# 令和4年度工事監査（工事技術調査）報告書

令和4年度  
体育施設整備運営事業  
駒ヶ根高原庭球場 人工芝生化改設工事  
工事技術調査業務委託報告書

令和4年度 体育施設整備運営事業 駒ヶ根高原庭球場 人工芝生化改設工事

[図4]小型門扉

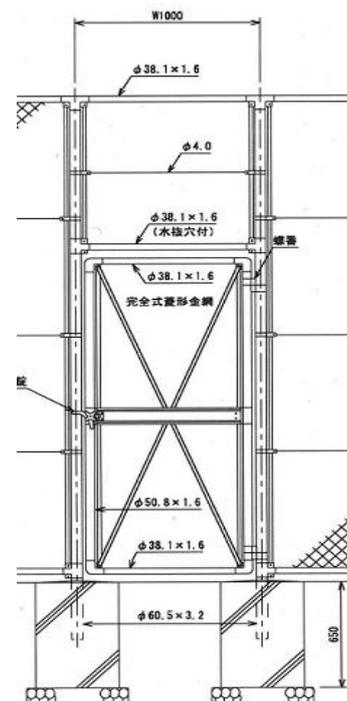
[要望事項]・防球フェンスの風圧計算を行い、安全性を確認すること。  
・現場の掲示看板に各種有資格者が表示されていたが、技能講習、特別教育の区別が分かるように表示すること。  
・施工計画の段階で各種作業のリスクアセスメントを行い施工計画書にも記載し、安全を先取りすることが求められる。
